Mission régionale d'autorité environnementale

**Avis délibéré de la mission régionale d'autorité
environnementale sur la centrale agrivoltaïque portée par
la société Centrale Photovoltaïque de Commentry sur la
commune de Commentry (03)**

Avis n° 2026-ARA-AP-2028-N12558

Avis délibéré le 27 mars 2026

Figure 2: Localisation des mesures d'évitement et de réduction (source : dossier)

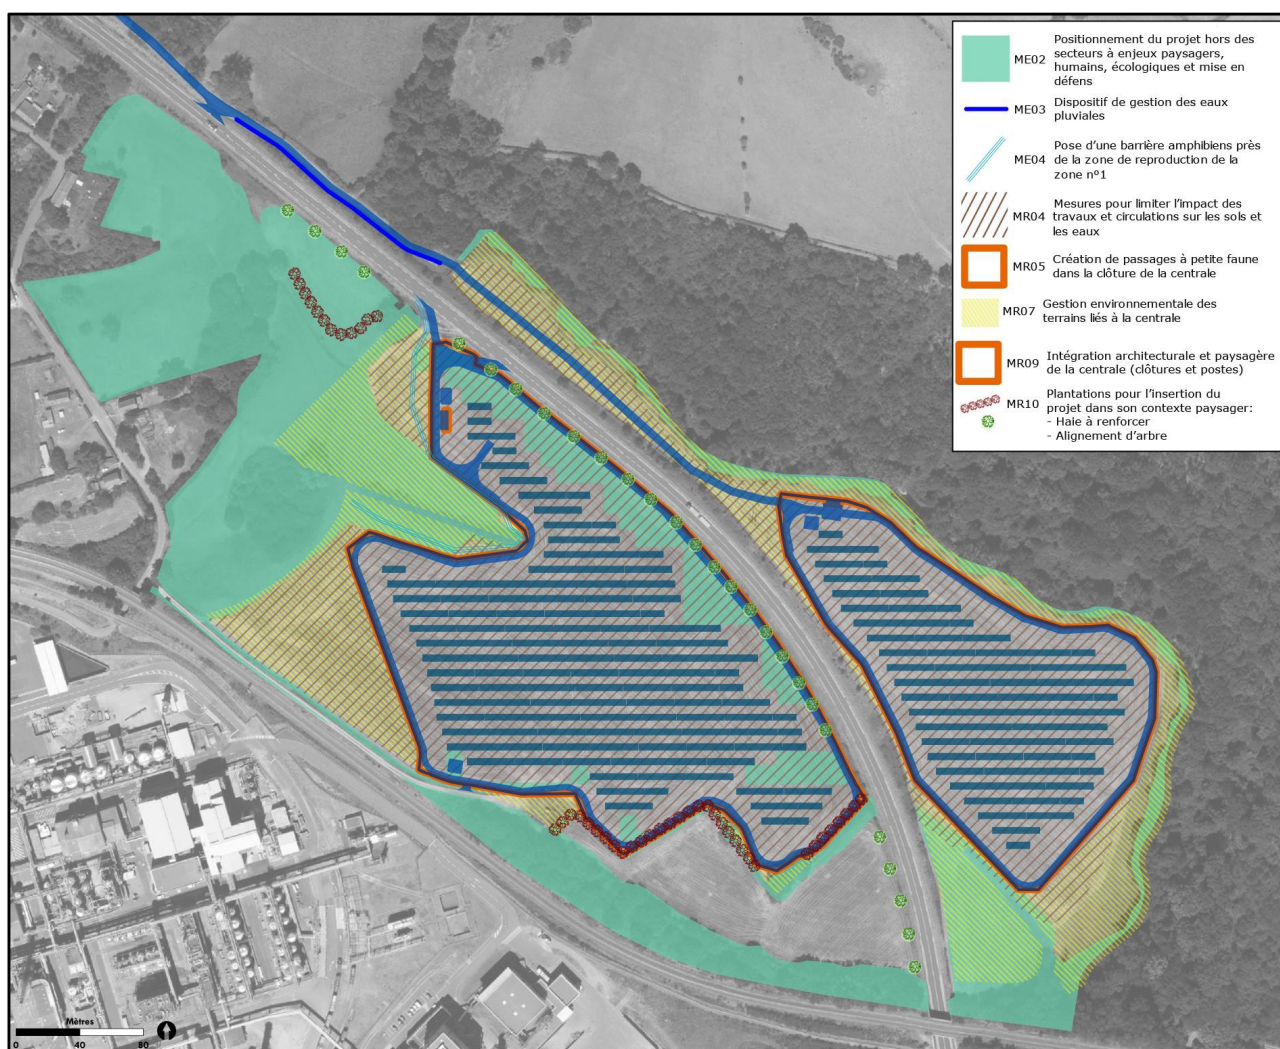
L'Autorité environnementale recommande d'actualiser et de compléter les inventaires faune-flore, datant de 2021 et ne couvrant ni l'automne, ni l'hiver, et de refaire des sondages pédologiques en hiver pour vérifier la détermination des zones humides.
